Enquête lim. des constructions
parc 4586

Enquête limites des constructions

**Mise à l'enquête du plan des limites de construction – Votre opposition**

Annexes : Extrait plan art. 2.2. du rapport
Plan limi. des constructions 04.02.2025

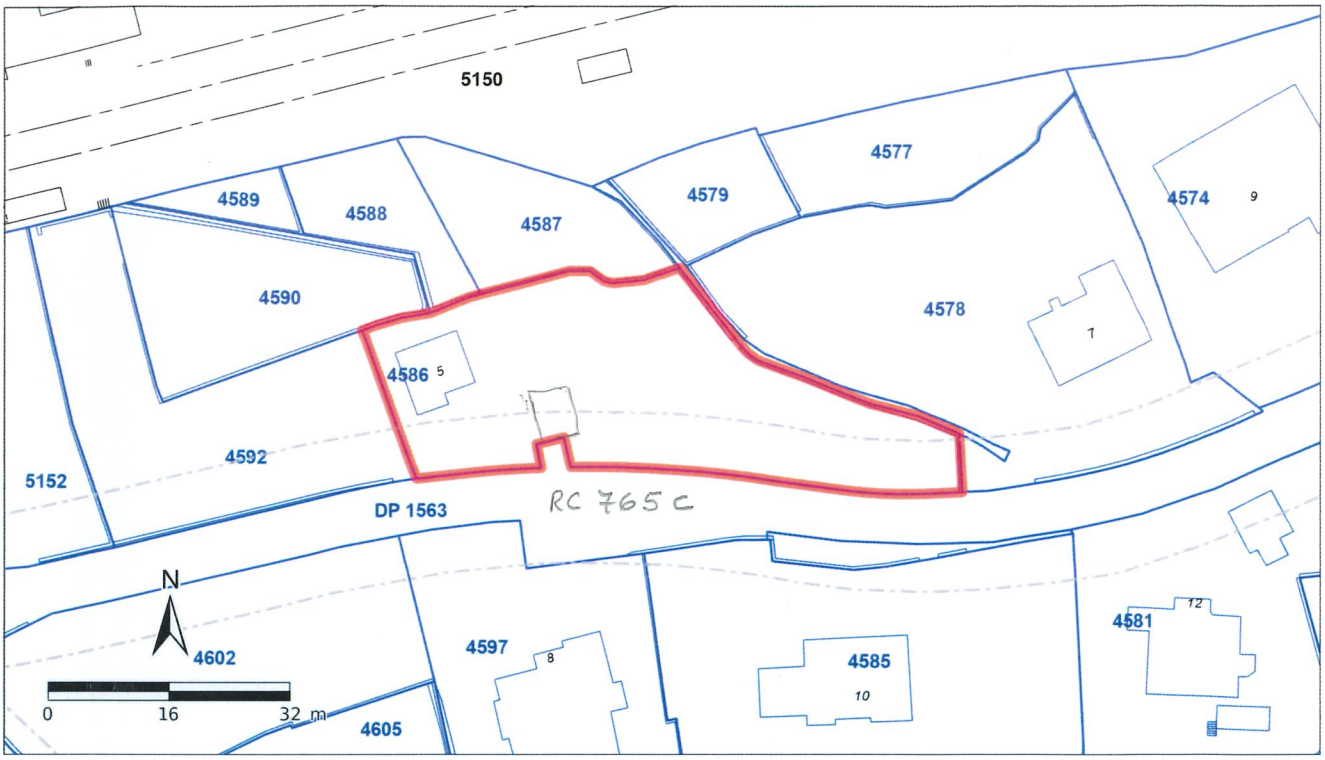
N'ayant pas obtenu de renseignement à mes remarques faites le 06.07.2026 je fais opposition au passage d'une limite à 10m à une limite à 13m sur le tronçon de PD 1563, RC 765c, route secondaire à fort trafic, et qui, selon l'art 2.2 du rapport est marquée à 10m. Mais selon le plan marquant la distance théorique à l'axe de la route le secteur croix Duplex, chemin de la Rile à Joyeux et la limite de la deuxième commune de Grandvaux la limite est marquée à 13m.
Selon le plan, tiré le 4.2.2025 cette limite est marquée à 10m.
Je m'oppose donc au passage de cette limite à 13m cette route étant marquée à 10m sur les autres emplacements.
Cully le 08.07.2026

Votre opposition portait sur le passage à 13m d'une limite actuelle à 10 mètres au DP 482 affectant la parcelle 4586. En effet, il y a une erreur de représentation à la page 6 du rapport 47OAT. Ce tronçon se situe en traversée de localité, ainsi la distance de référence LRou est bien de 10 m. Le rapport sera corrigé.
